UCCLE. Avenue Vanderaey, 108
(= zone de protection de la Maison Sèthe située au n.118 de la même rue)
PERMIS D'URBANISME: transformer et rehausser une maison unifamiliale, et mettre en conformité l'annexe arrière
Demande de la Commune du 11/02/2026

Avis de la CRMS

Élévation à rue. Situation projetée.

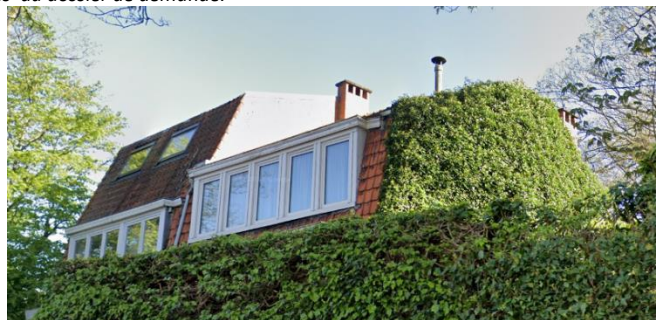
Le projet n'a pas d'impact défavorable sur les perspectives vers et depuis la Maison Sèthe ou la villa Bloemenwerf. La rehausse projetée suit le gabarit de la maison mitoyenne et s'intègre correctement dans le paysage de l'avenue. Il convient cependant d'opter pour un modèle de tuiles conforme à celles qui existent.

La CRMS recommande par ailleurs d'opter pour une teinte plus neutre pour les nouvelles menuiseries et d'envisager un modèle plus compact et mieux proportionné pour les nouvelles fenêtres de toiture.
